Service : assainissement non collectif
Objet : Rapport de visite – contrôle de fonctionnement
Date : 25 mars 2021
N° dossier : 7905 (à rappeler dans toute correspondance)

AVIS TECHNIQUES

7905	Imprimé le 24/03/2021
Echelle : 1/80	
Réalisé par : Romain DELSOL

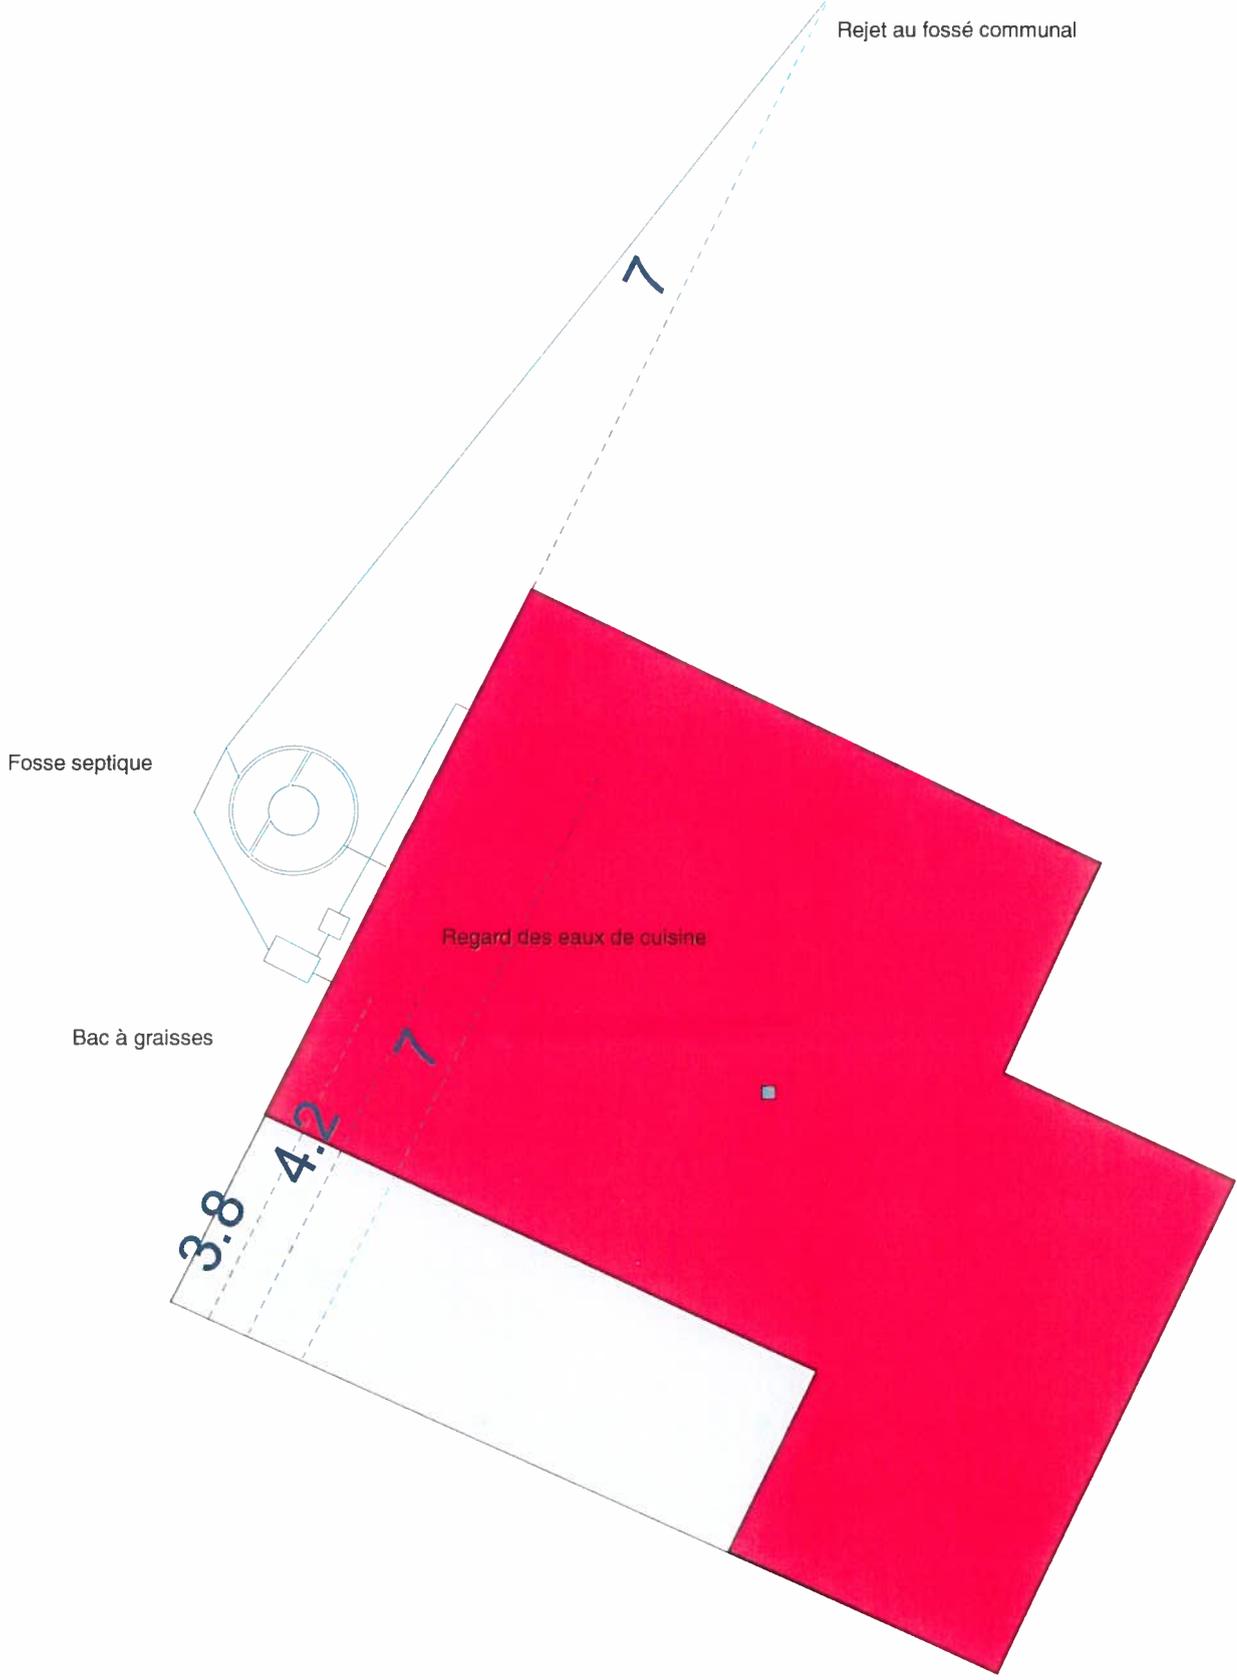
Commentaires : Installation non conforme qui aurait dû faire l'objet d'une remise aux normes dans l'année qui a suivi la vente de l'habitation.

Votre ouvrage de prétraitement (fosse septique) est inaccessible et ne fait pas l'objet d'un entretien suffisant. Vous voudrez bien procéder, dans les plus brefs délais, à la vidange de cet ouvrage ; pour ce faire, vous ferez appel à une entreprise agréée par le Préfet qui vous remettra le document réglementaire qui mentionnera le volume et le lieu de traitement des matières vidangées.

- Mise en oeuvre préalable d'une étude d'aptitude des sols à l'assainissement non collectif réalisée par un bureau d'étude (articles 11 et 12 de l'arrêté du 7 septembre 2009 fixant les prescriptions techniques applicables aux installations d'assainissement non collectif recevant une charge brute de pollution organique inférieure ou égale à 1,2 kg/j de DBO5).
- L'intégralité de la filière d'assainissement non collectif devra être créée, après vidange puis dépose ou remblaiement des ouvrages existants.
- Les ouvrages susceptibles d'être mis en place sont listés sur le site <http://www.assainissement-non-collectif.developpement-durable.gouv.fr/agrement-des-dispositifs-de-traitement-r92.html> ou disponibles au Syndicat.
